改善箇所説明図

改善の内容

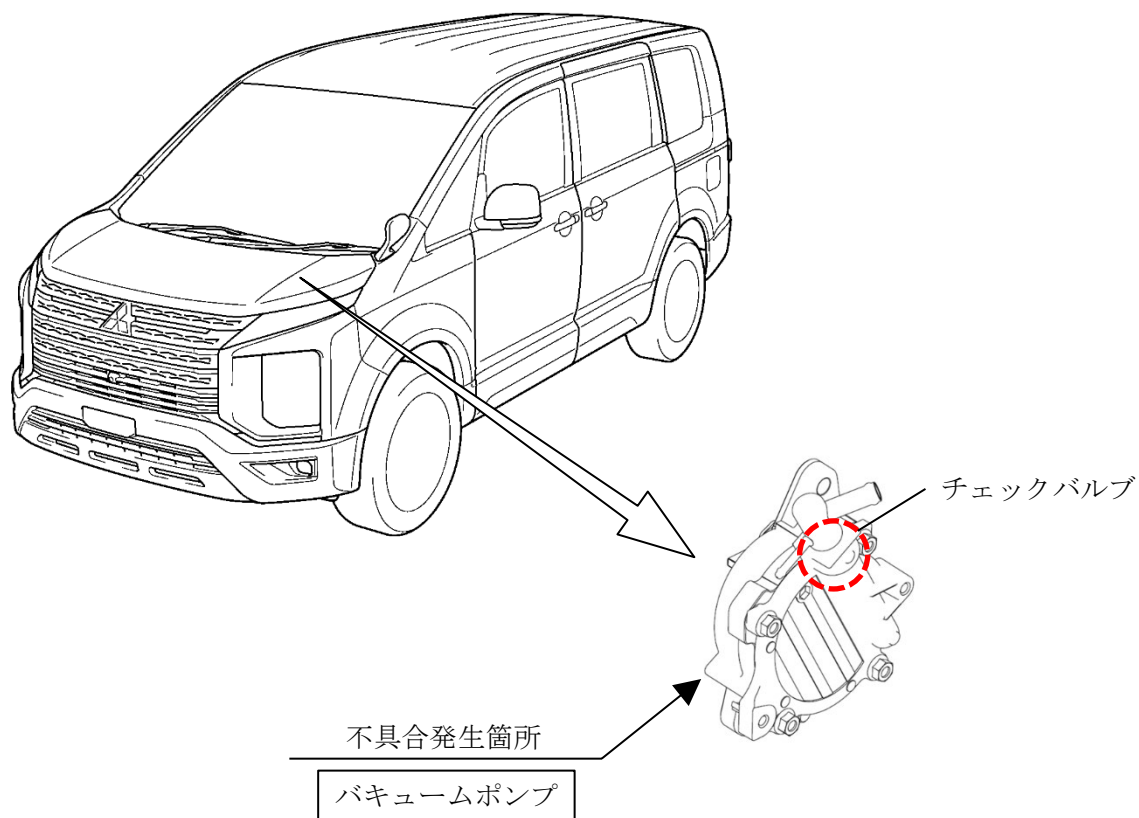
ブレーキ倍力装置へ負圧を供給するためのバキュームポンプにおいて、内部チェックバルブの材質が不適切なため、厳寒期に氷点下を大きく下回る状況ではチェックバルブに付着した水分が凍結して固着することがある。そのため、ブレーキ倍力装置へ負圧が供給されず、ブレーキペダルの操作力が増加し、制動停止距離が伸びるおそれがある。

全車両、バキュームポンプを対策品と交換する。なお、交換用部品の準備に時間を要するため、北海道、東北地区から順次交換を行う。

識別：バキュームポンプのカバーに白または黄色のペイントを塗布する。
